L. dz. DZP- 440/20

Poznań, dnia 10.08.2020r.

Dotyczy: PN-52/20 przetargu nieograniczonego na **Budowę Centralnego Zintegrowanego Szpitala Klinicznego w Poznaniu - centrum medycyny interwencyjnej (etap I CZSK) w zakresie Modułów 1, 2a, 2b i 3b w formule „zaprojektuj i wybuduj”**.

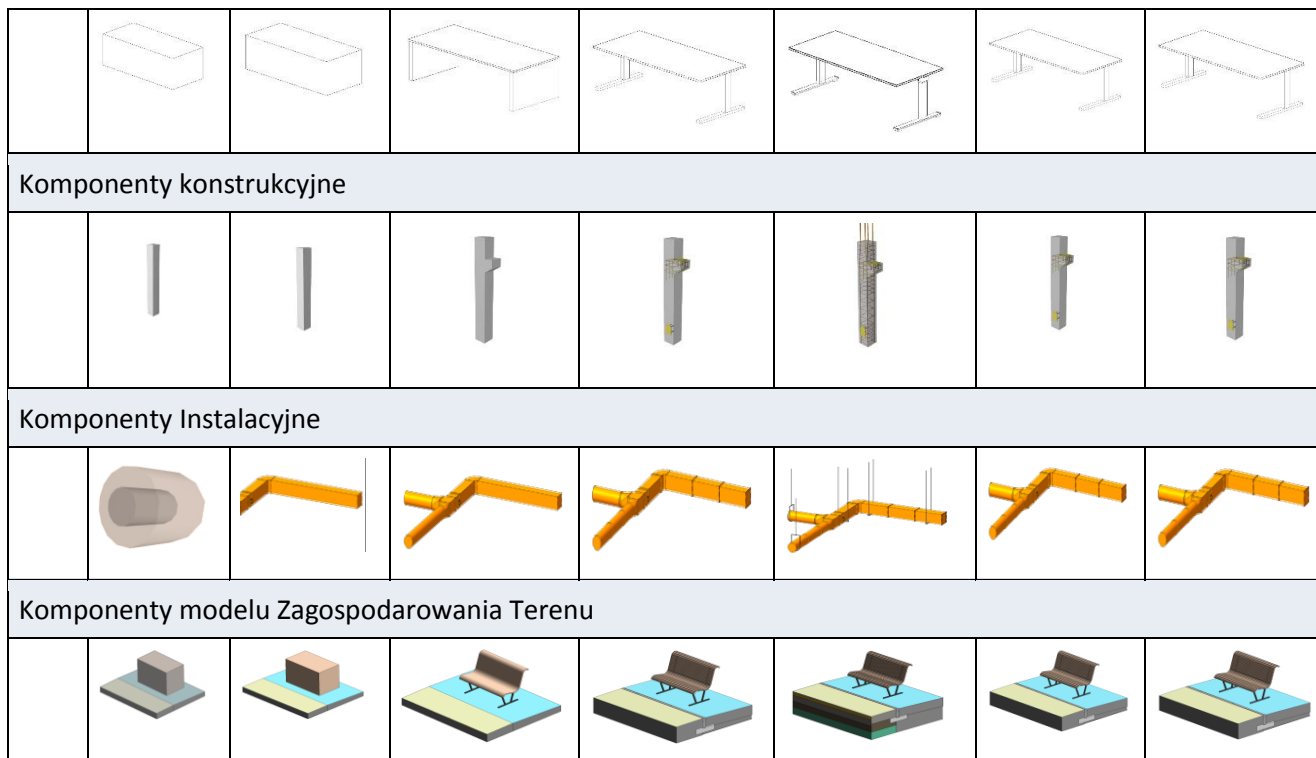
Jakie są wymagania dla poszczególnych poziomów LOGD wskazanych w tabeli, tj. 3,4,5,6,7? (strona 123 PFU)

Zamawiający uzupełnia wymagania dla poszczególnych poziomów LOGD

LOD 0	LOGD 1	LOGD 2	LOGD 3	LOGD 4	LOGD 5	LOGD 6	LOGD 7
Komponenty Architektoniczne

Komponenty wyposażenia
